Mission régionale d'autorité environnementale

**Avis sur le projet de construction et d'exploitation
du parc éolien de la Moivre
sur le territoire des communes de Dampierre-sur-Moivre
et Saint-Jean-sur-Moivre (51)
porté par la société TENERGIE DEVELOPPEMENT**

n°MRAe 2022APGE20

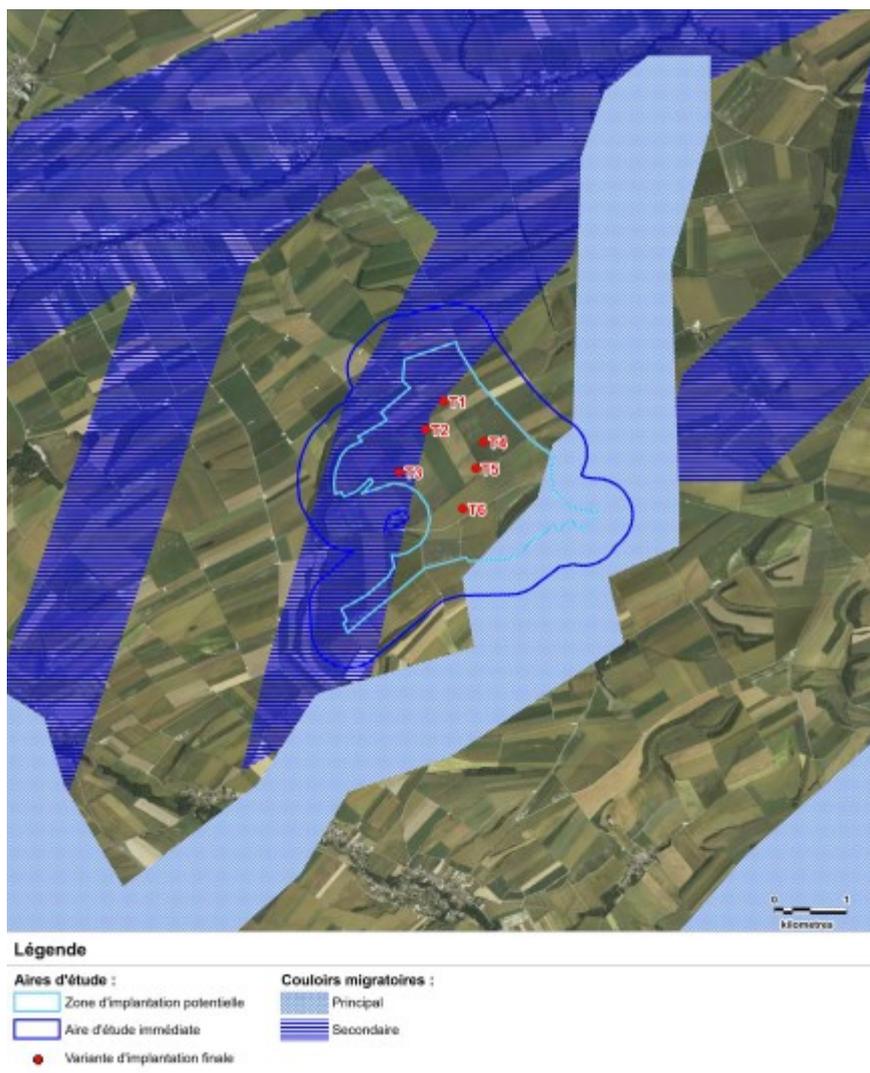
L'Ae note que le pétitionnaire a évité de positionner son projet dans des zones à forte sensibilité environnementale comme le recommande le SRE, hormis l'éolienne T3 qui se situe dans le couloir de migration secondaire. Toutefois, la proximité avec ces zones à fortes sensibilités environnementales fait craindre des échanges entre elles par le déplacement des oiseaux à forte valeur patrimoniale.

Si l'Ae souligne l'effort d'évitement au maximum des couloirs de migration identifiés par le SRE et la DREAL Grand Est, elle constate également que le développement éolien sur le secteur accroît la pression sur les couloirs de migration sans permettre de report local.

- **déplacer l'éolienne T3 en dehors du couloir de migration des oiseaux et si ce n'est pas possible de la supprimer ;**
- **présenter une cartographie mentionnant tous les parcs construits ou autorisés du secteur et indiquant les couloirs de migration considérés.**

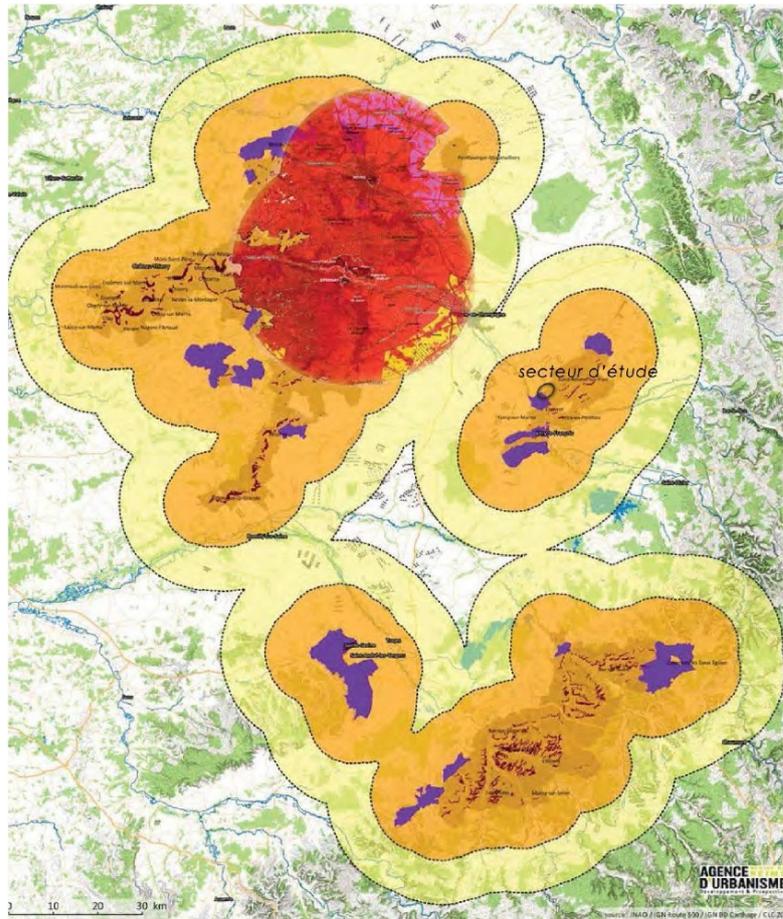
Le dossier précise que « 5 des 6 aérogénérateurs seront implantés à plus de 100 mètres de tout linéaire boisé ou de toute haie ce qui permettra de limiter les impacts sur les chiroptères ». Il ne respecte donc pas la préconisation du SRE Champagne Ardenne éloignant les aérogénérateurs de 200 m des boisements. Par exemple, le positionnement de l'éolienne T5 à 125 m de la haie centrale rapproche l'extrémité des pales à 78,5 m de cette même haie.

Les caractéristiques des machines indiquées (hauteur du mât : 80 m et diamètre maximal du rotor 117,8 m) montrent que la garde au sol peut être ramenée à 21 m. Le dossier précise par ailleurs que de nombreux points de contacts avec certaines espèces de chauves-souris telle la Barbastelle d'Europe se situent à une hauteur inférieure à 30 m. L'Ae déplore que le pétitionnaire n'ait pas conduit d'étude spécifique sur l'impact des éoliennes à faible garde au sol sur les chauves-souris et les oiseaux.

- **supprimer l'éolienne T5 dont le mât est à 125m de la haie centrale et les pales à moins de 80 m de celle-ci ;**
- **justifier la présence de l'éolienne T6 à proximité de la haie centrale et le cas échéant la déplacer, voire la supprimer ;**
- **rendre plus contraignant le bridage en faveur des chiroptères dans l'attente du rapport de suivi environnemental post-implantation ;**
- **justifier l'implantation d'éoliennes avec une faible garde au sol.**

Légende zone centrale

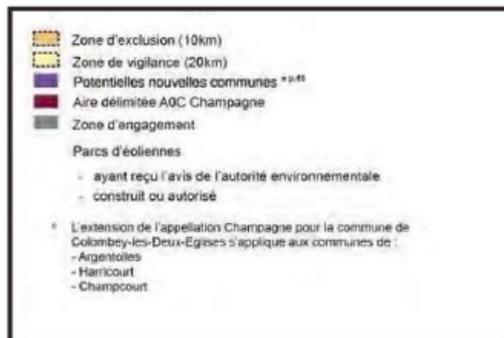
Le secteur d'implantation est intégralement inclus dans la zone d'exclusion²² de la charte éolienne établie pour la préservation du Bien UNESCO « Coteaux, Maisons et Caves de Champagne ». La charte délimite une zone d'exclusion et de vigilance vis-à-vis de l'éolien autour d'un Bien du Patrimoine mondial : « les Coteaux, Maisons et Caves de Champagne ».

L'Ae s'est interrogée sur la justification du pétitionnaire à y envisager l'implantation d'un parc

éolien alors que la préservation paysagère du secteur ne l'y autorise pas.

Si l'étude d'impact n'ignore pas le Bien Unesco « Coteaux, Maisons et Caves de Champagne », elle se limite à présenter les grandes lignes de sa charte éolienne et ne montre pas qu'une étude spécifique ait été menée afin de protéger ce Bien alors qu'elle précise par ailleurs « *Ainsi, à l'instar de ce qui prévaut aux échelles éloignée et rapprochée, un important travail d'harmonisation devra être engagé du point de vue de la matrice paysagère, afin de respecter la méthodologie ainsi que les recommandations de la Charte éolienne des Coteaux, Maisons et Caves de Champagne vis-à-vis de la zone d'engagement du bien UNESCO* » .

L'Ae recommande au pétitionnaire de justifier le choix de la zone d'implantation au regard de la Charte éolienne des « Coteaux, Maisons et Caves de Champagne » et rappelle sa recommandation sur la présentation des solutions alternatives, en particulier celles concernant la Zone d'Implantation Potentielle.

Figure 1: Vue depuis le centre bourg de la Cense des Prés

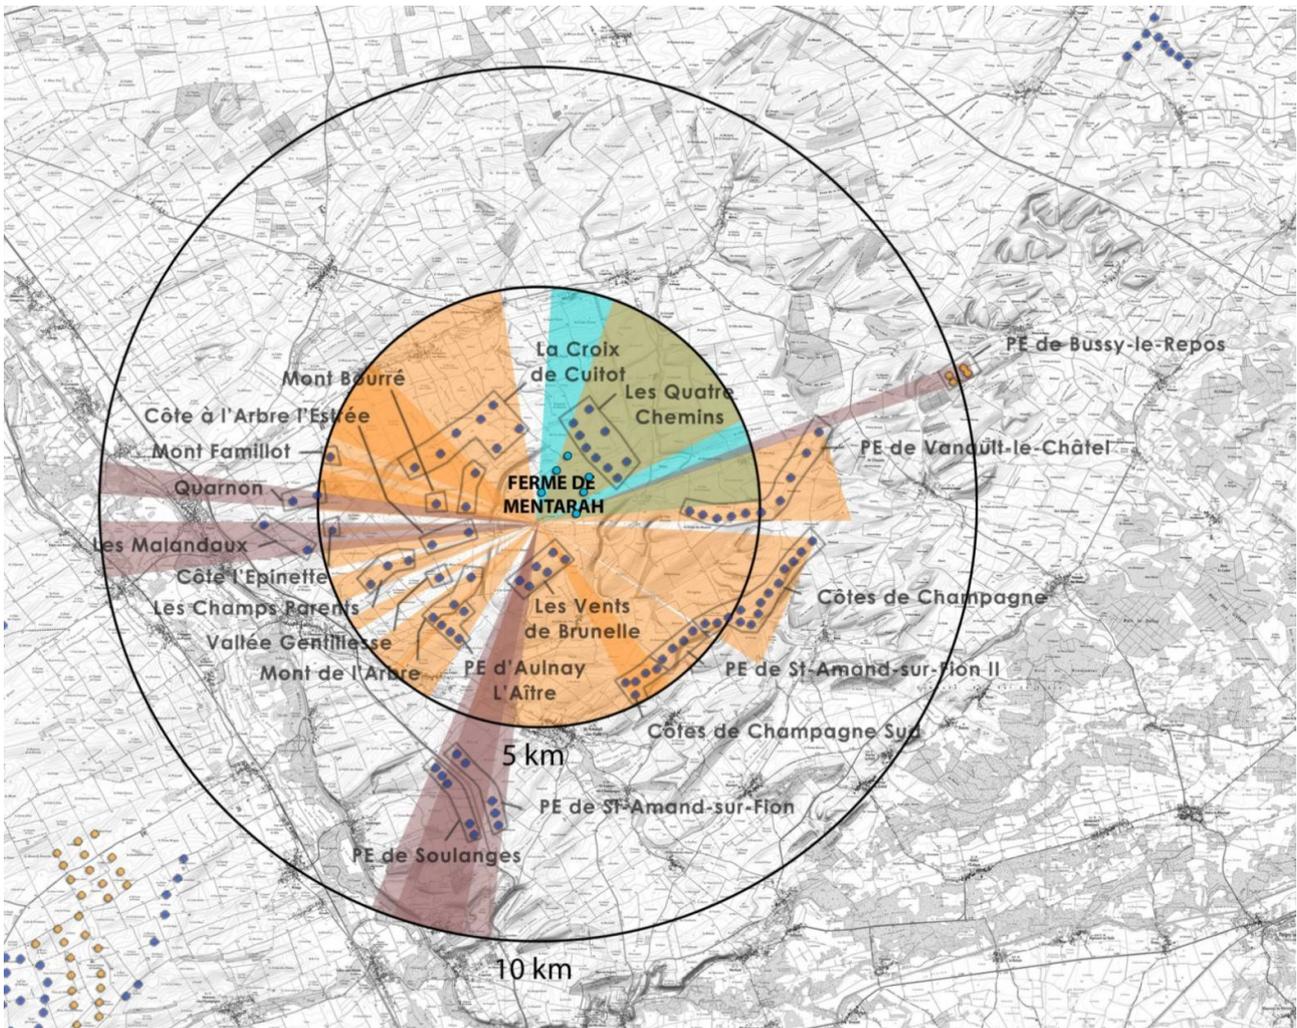
Les visibilitées des éoliennes ont été étudiées depuis les communes présentes dans ce territoire. Les éoliennes ne sont pas visibles lorsque les vues sont prises à l'intérieur de ces villages étudiés.

L'Ae regrette que l'analyse ne soit pas menée également depuis les sorties de village et recommande de compléter l'analyse par des photomontages depuis ces sorties.
